VYSVĚTLENÍ ZADÁVACÍ DOKUMENTACE 2

Název: Generální dodavatel stavby Komplexního simulačního centra MU

Název: Masarykova univerzita

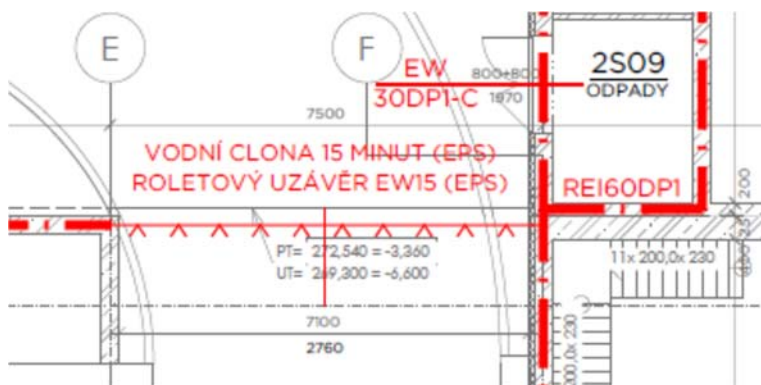
D 101 stavební část se odkazuje v pol č.279 výkazu výměr na Výpis zastiňujících rolet.

Žádáme zadavatele o doložení Výpisu nebo o sdělení, ve které části DVD je Výpis zastiňujících rolet obsažen.

1. Orientační soupis prací nesprávně odkazuje na neexistující výpis rolet. Vnitřní stínící rolety jsou označeny na stavebních půdorysech a knize místností. Jejich počet a rozměry jsou z dokumentace zřejmé.

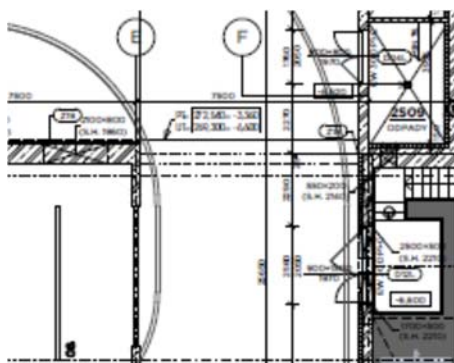
V projektové dokumentaci DVD tento uzávěr není

Žádáme zadavatele o sdělení, zda roletový uzávěr má být součástí dodávky stavby.

3. Roletový uzávěr je součástí stavby, je pro něj platný standard D37, viz technické podmínky Dveře, prosklené stěny (SIM - DVD - S 101 - 01 - 002 – 01). Pro snazší orientaci doplňujeme přílohou tohoto vysvětlení výřez 2.PP s odkazem na výrobek.
